Вопросы к Беловой — этап 5, комплекты АР и КР (51 модель IFC)

Папка: **ЖД станция / Работа над ошибками / Белова / 5 этап**. Модели сверены с ПД **Раздел ПД №4 Часть №2 ИЛО2 (АР) (1439_2025_5).pdf**, **Раздел ПД №4 Часть №3 ИЛО3 (КР)(1439_2025_5).pdf**, DXF ИЛО2/ИЛО3, ВОР **4.3. 1439_2025_5-ИЛО3.ВОР (КР)** и **4.5. …ИЛО5.ВОР (ТХ)**, с EIR (Приложение №1). Посадка зданий и ограждения проверена по моделям ПЗУ 5 этапа (Пятница). Проверено: схема и имена файлов, структура, обязательные атрибуты, Шифр, состав моделей против ПД/ВОР, размеры, марки, отметки, посадка, цвета.

ПД: Раздел ПД №4 Часть №3 ИЛОЗ (КР)(1439_2025_5).pdf, лист ГЧ.17 «Схема устройства опор»
Модель: 1439-2025-5_-Круглое поле_5_КР_КМ_Ч1_Ограждение здания водоподготовки.ifc
ПЗУ: 1439-2025-5_Круглое поле_5_ГП_ПЗУ_Ч3_Площадка водоподготовки.ifc

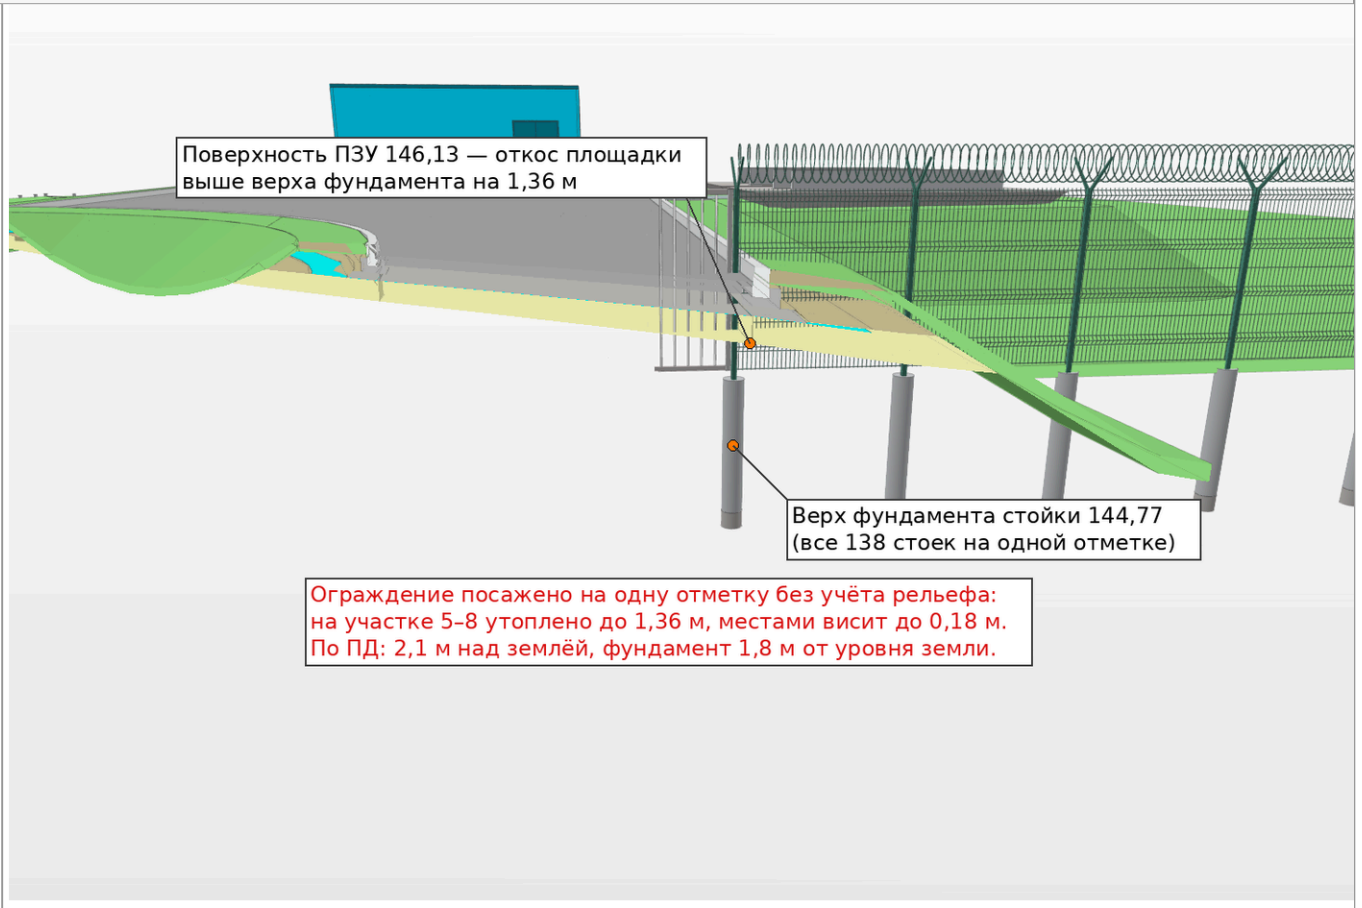
1. **Ограждение посажено на одну отметку без учёта рельефа.** КМ_Ч1 (здание водоподготовки, участки 5–8): верх всех 138 фундаментов 144,77, поверхность ПЗУ 144,59–146,13 — утоплено до 1,36 м, местами висит до 0,18 м. КМ_Ч2 (ёмкости, участки 1–4): верх фундаментов 140,60 при поверхности ПЗУ Ч4 140,76–141,78 — утоплено на 0,16–1,18 м. КМ_Ч3 (камеры, участки 9–12): модели ПЗУ в этой зоне нет; верх фундаментов 142,00, а земля у камер по ПД ≈ 141,77 (0.000 камеры В3-2, люки на 0,2 м выше земли) — ограждение приподнято примерно на 0,2 м, проверить по рельефу. По ПД стойка 2,1 м над землёй, фундамент на 1,8 м от уровня земли — сажать по рельефу.

Ограждение посажено на одну отметку без учёта рельефа:
на участке 5–8 утоплено до 1,36 м, местами висит до 0,18 м.
По ПД: 2,1 м над землёй, фундамент 1,8 м от уровня земли.

ПД: Раздел ПД №4 Часть №3 ИЛОЗ (КР)(1439_2025_5).pdf, лист ГЧ.14 «Схема ограждения территории»
Модель: 1439-2025-5_-Круглое поле_5_КР_КМ_Ч1_Ограждение здания водоподготовки.ifc (вид сверху, фундаменты — оранжевые)

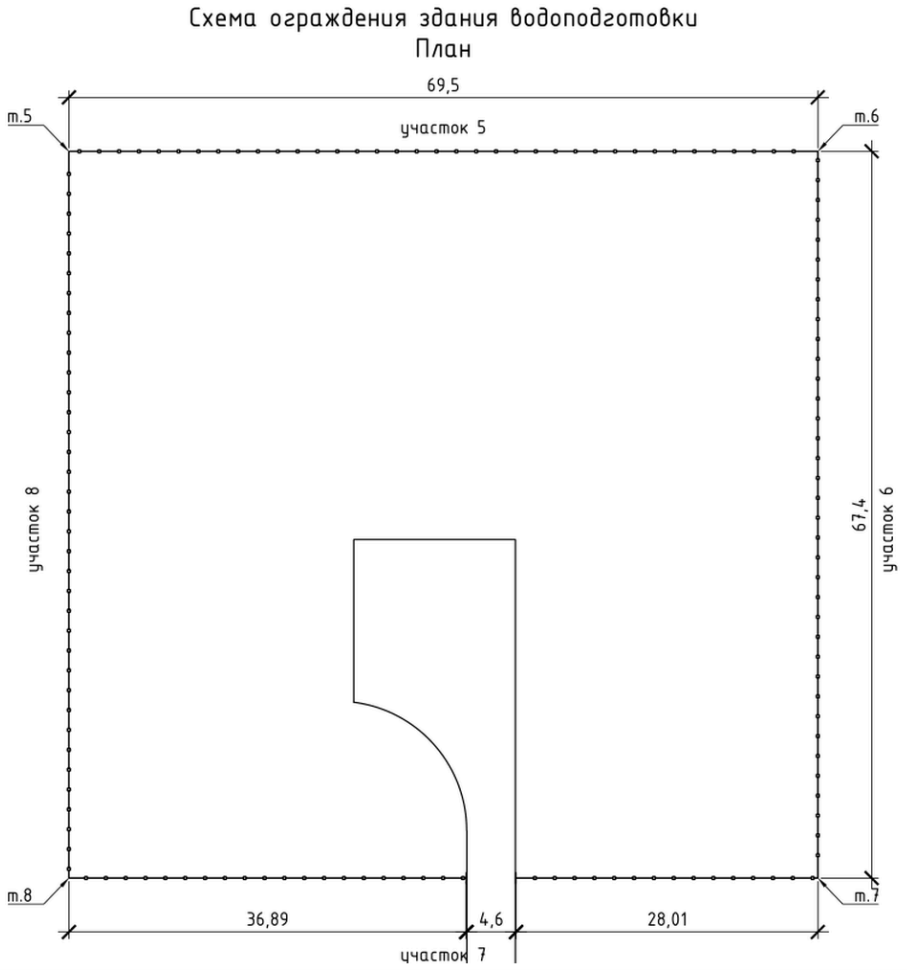
2. **КМ_Ч1 — раскладка не по ПД:** шаг стоек 2,0 м, 138 стоек и фундаментов; по ПД участки 5–8 из панелей 3,0 и 2,5 м — 93 стойки (ГЧ.14). Есть два фундамента в одной точке (дубликат). Под стойки ворот 4,5 м по ПД фундамент Ø350 на глубину 2,5 м, в модели все Ø250.
3. **Во всех трёх моделях:** щебёночная подготовка под фундаментами стоек 200 мм, по ПД 100 мм. Шифр у профилей ворот КМ_Ч2 (8 эл.) — «4.1.2. 1439-2025-3-ИЛО1.3» (3 этап). Имя файла КМ_Ч1 — «1439-2025-5_-Круглое поле…» (лишнее тире).

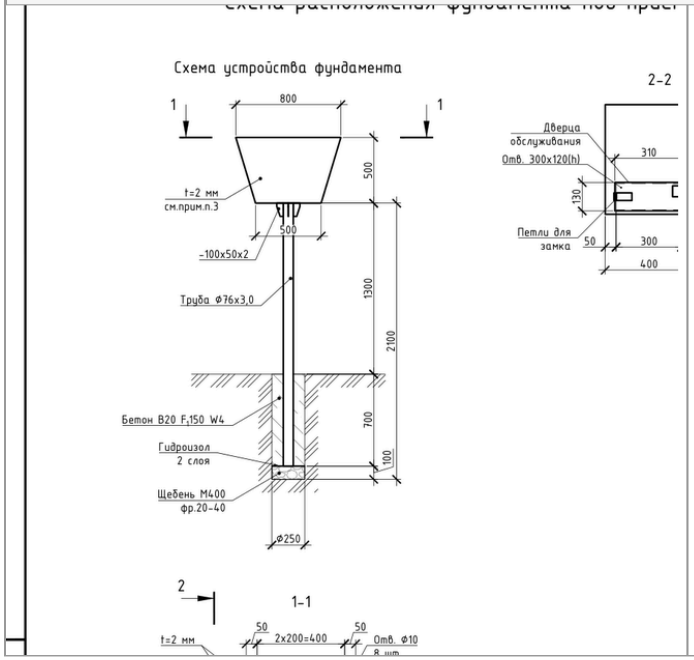
1. **Бункер_1 (КМ_Ч4) стоит на отметке 13,95–16,55** — на 133 м ниже площадки. Бункер_2 (КМ_Ч5) — 147,40–150,00. Поставить бункер_1 на рельеф. В обеих моделях стойка разбита на 26 частей; листы крепления названы «Заземляющее устройство (полоса/уголок/круг)»; фундамент стойки назван «…переездного светофора…».

Набор (Pset)	Свойство	Значение
Модель	Бункер_1 (КМ_Ч4)	низ 13.95 — верх 16.55 **стоит на отметке ~14 м — на 133 м ниже площадки (поверхность ≈ 147). Поставить на рельеф, как бункер_2**
Модель	Бункер_2 (КМ_Ч5)	низ 147.40 — верх 150.00

ПД: Раздел ПД №4 Часть №2 ИЛО2 (АР)(1439_2025_5).pdf, лист ГЧ.09 «Бытовой модуль. Фасады»; Раздел ПД №4 Часть №3 ИЛО3 (КР)(1439_2025_5).pdf, п.7.4
Модели: 1439-2025-5_Круглое поле_5_АР_АР_Ч6_Бытовой модуль.ifc
1439-2025-5_Круглое поле_5_КР_КЖ0_Ч6_Фундамент под бытовой модуль.ifc

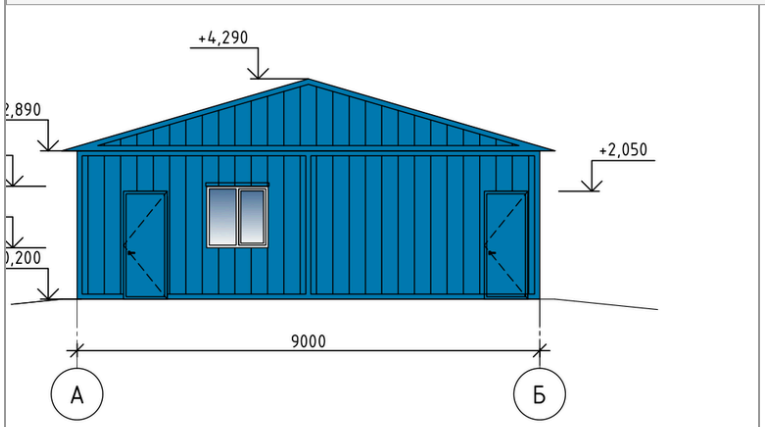
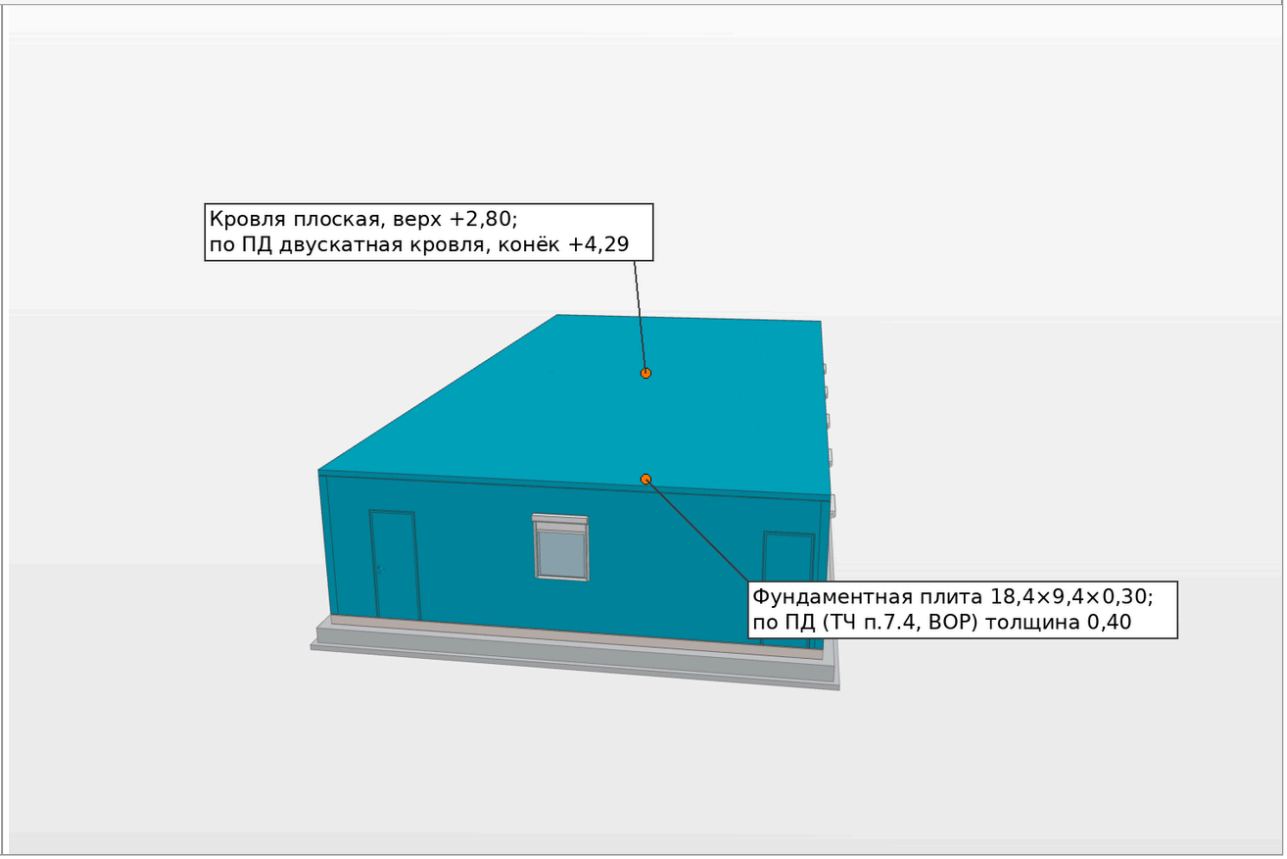
2. **Фундамент бытового модуля** (КЖ0_Ч6): толщина плиты 0,30 м, по ПД (ТЧ п.7.4) и ВОР — 0,40 м.

ПД: Раздел ПД №4 Часть №3 ИЛОЗ (КР)(1439_2025_5).pdf, лист ГЧ.13 «Конструкция камеры В3-2»
Модель: 1439-2025-5_Круглое поле_5_КР_КЖ_Ч2_Конструкция камеры В3-2.ifc (разрез)

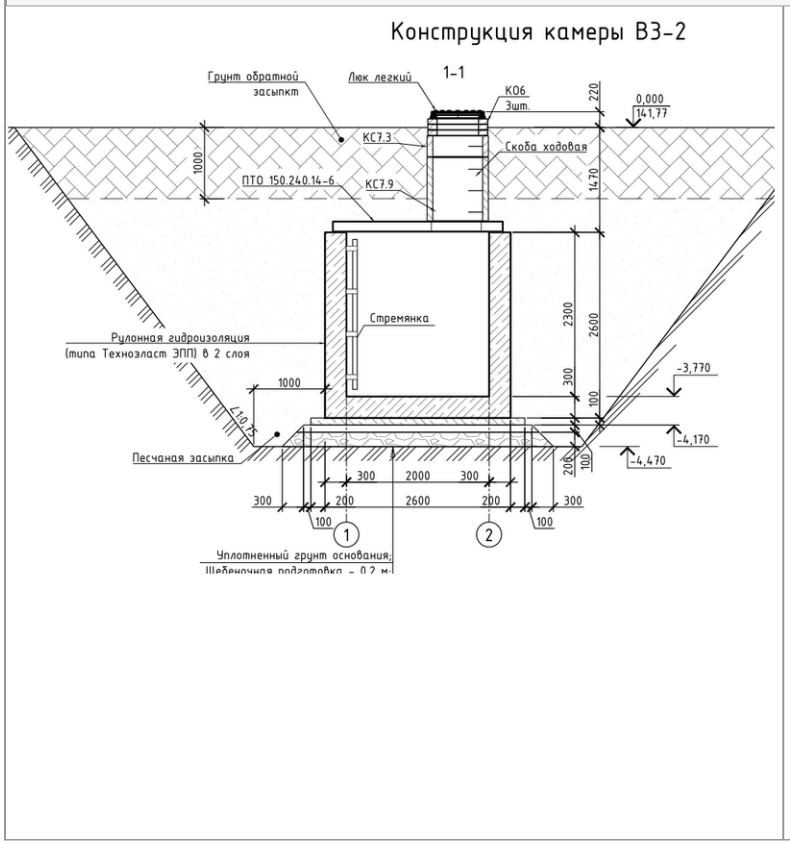
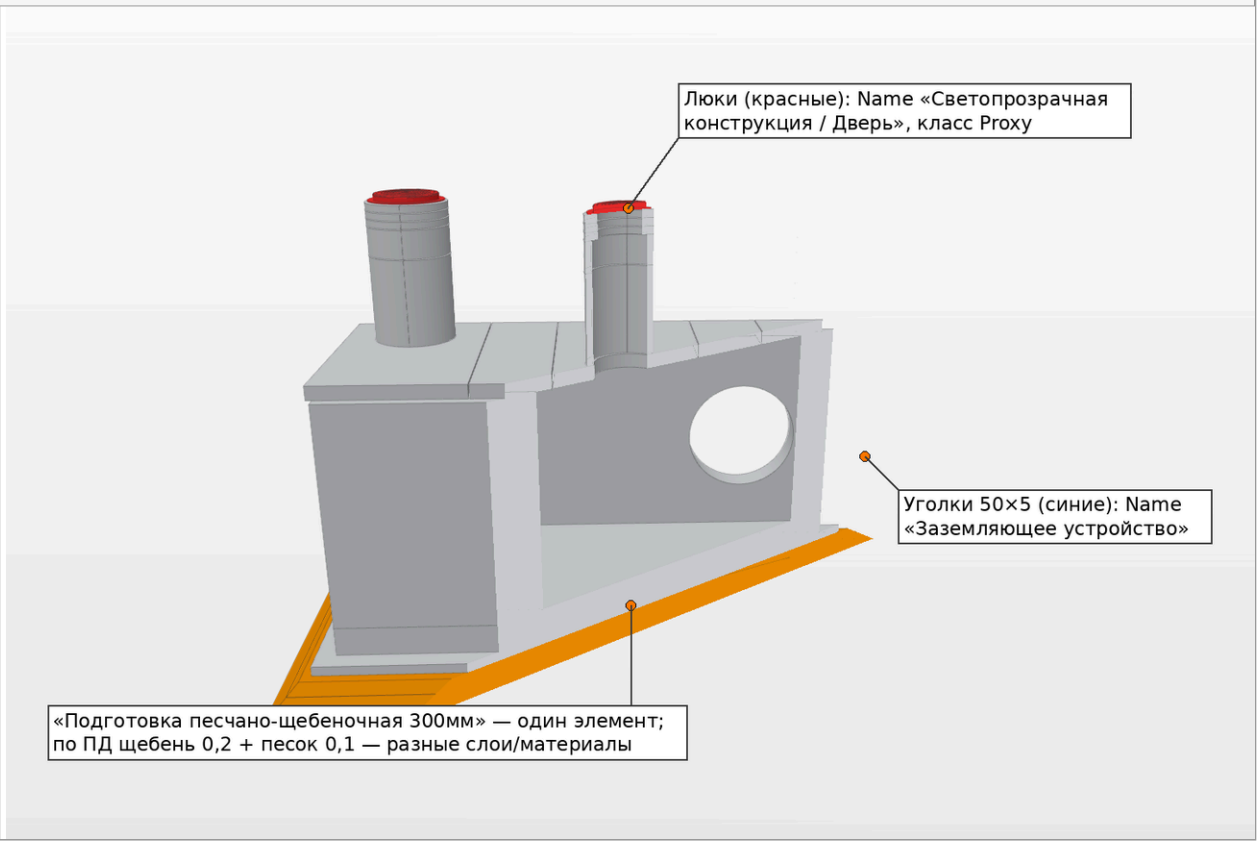
4. **Камеры В3-1, В3-2** (КЖ_Ч1, Ч2): подготовка «песчано-щебеночная 300мм» одним элементом — по ПД щебень 0,2 м и песок 0,1 м, разные слои и материалы; люки названы «Светопрозрачная конструкция / Дверь» (класс Proxy); уголки 50×5 — «Заземляющее устройство». В КЖ_Ч1 у стен материал «Бетон» без класса (в КЖ_Ч2 — В25); опечатка «Плита **беонная**», «Подготовка **беонная**». Плиты перекрытия против ВОР (р.11–12) и листов ГЧ.12–13: В3-1 — по ВОР 2 плиты ПТО 150.240.14-6 и 1 плита ПТ 75.240.14, в модели 3 элемента «ПТО 150.240**,**14-6», один из них шириной 0,71 м — это ПТ 75, назвать и замаркировать как ПТ; В3-2 — по ВОР 2 плиты ПТ 75.240.14, в модели один элемент «ПТ 75» габаритом 2,98×2,38 м — разделить на два изделия.

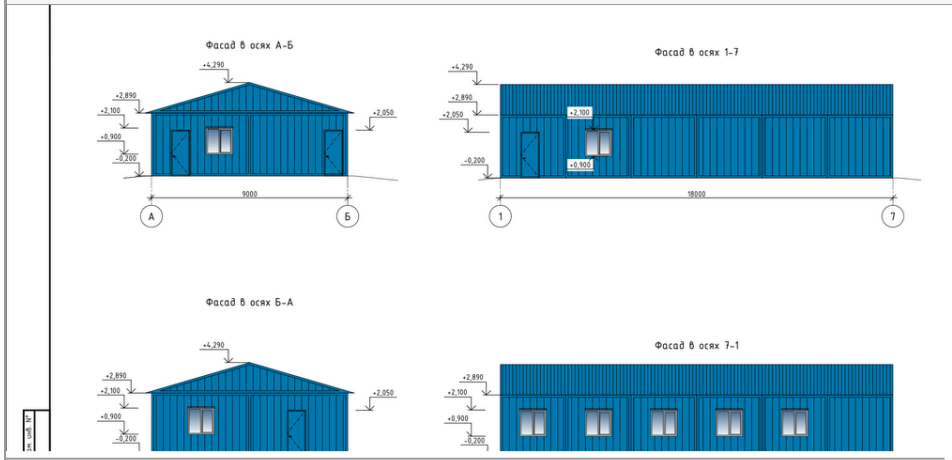
1. **Бытовой модуль** (АР_Ч6): кровля смоделирована плоской панелью (верх +2,80); по ПД (ГЧ.09, ТЧ) — общая двускатная металлическая кровля, конёк +4,29, карниз +2,89. Смоделировать кровлю (см. рис. выше).
2. **Отливы и подоконники** без «Шифр проекта» (АР_Ч1, Ч2, Ч6, Ч9), выгружены классом IfcWindow; опечатка «Отлив металлтческий» (Ч6). «Потолок подвесной Армстронг» без «Material» (Ч1, Ч2).

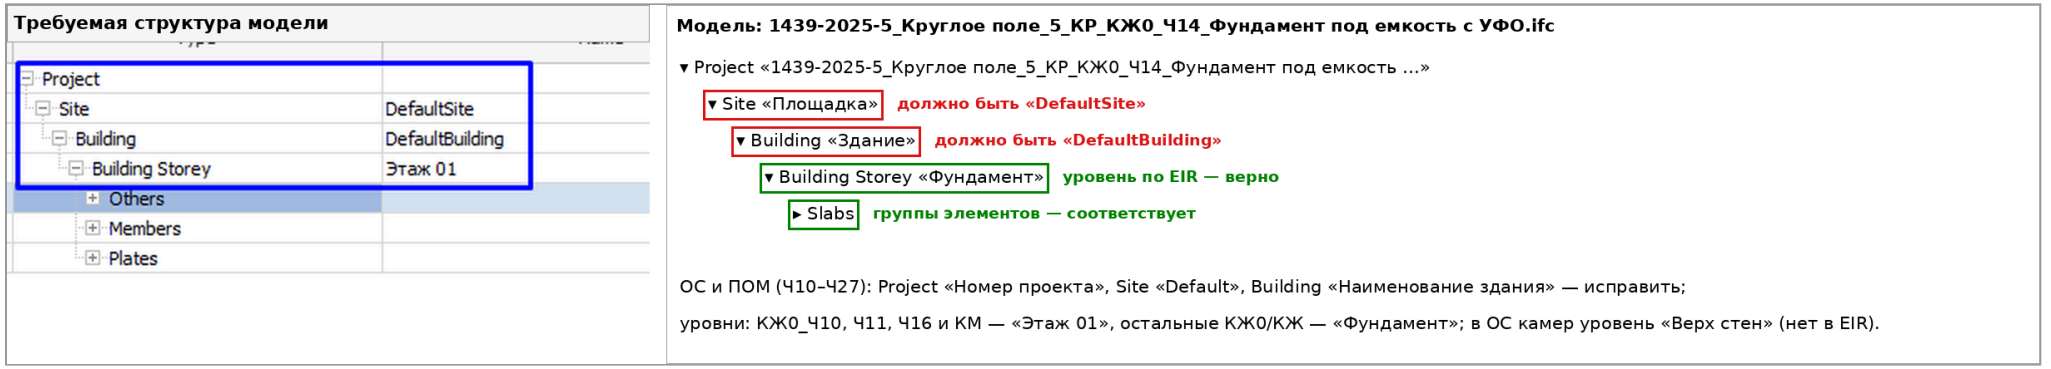
1. Требуется: Project → Site «DefaultSite» → Building «DefaultBuilding» → Building Storey → группы элементов. Группы сделаны верно. Не соответствует: в АР и КР площадка «Площадка», здание «Здание»; в ОС и ПОМ проект «Номер проекта», площадка «Default», здание «Наименование здания». Уровни: КЖ0_Ч10, Ч11, Ч16 и КМ — «Этаж 01», остальные КЖ0/КЖ — «Фундамент»; в ОС камер уровень «Верх стен» — в EIR нет. Сетка осей в ОС и ПОМ продублирована на уровнях «Этаж 01» и «Кровля».
2. Имена файлов по EIR п.3.5: без пробелов, только заглавная кириллица, цифры и тире, блоки Шифр_Объект_Этап_Строение_Раздел_Часть. Сейчас в именах пробелы и строчные буквы («Круглое поле», «Туалетный модуль»), нет блока «Строение». Схему имён согласовать в BEP и выдержать во всех частях.
